Procès verbal de synthèse des observations

Enquête publique relative à une déclaration de projet emportant mise
en compatibilité du plan local d'urbanisme
en vue de la réalisation du
Campus Lycée Innovant International Normand Numérique (CLIINN)

sur la commune de
BOURG-ACHARD
27310

Projet présenté par la
Communauté de Communes ROUMOIS SEINE

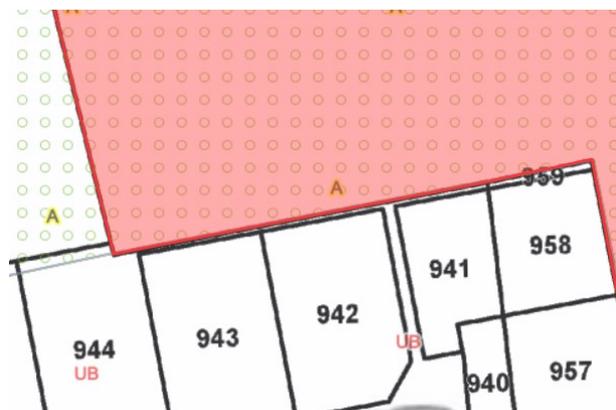
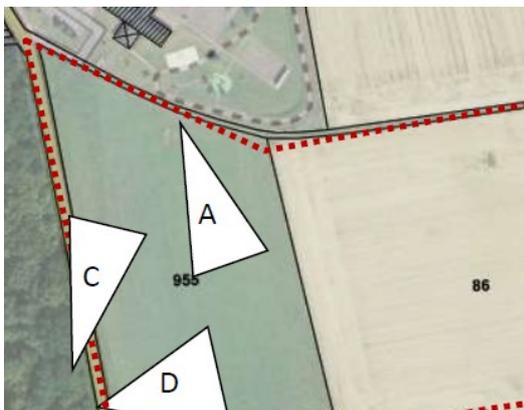
4°) Les habitants du lotissement situé au sud de la parcelle d'implantation du projet (allée Louise de Bettignies) s'inquiètent sur le surplus des eaux pluviales engendré par l'urbanisation de la parcelle. En effet la pente du terrain (Nord-Sud) est importante, les eaux pluviales non retenues sur la parcelle viendraient inévitablement dans le lotissement déjà sujet aux inondations.

5°) Devenir de la noue située au sud du projet

Dans le dossier, l'emprise du projet semble intégrer la noue existante cadastrée 959 (ZH159) qui appartient au lotissement.

Les riverains souhaitent avoir la confirmation que cette noue n'est pas intégrée au projet.
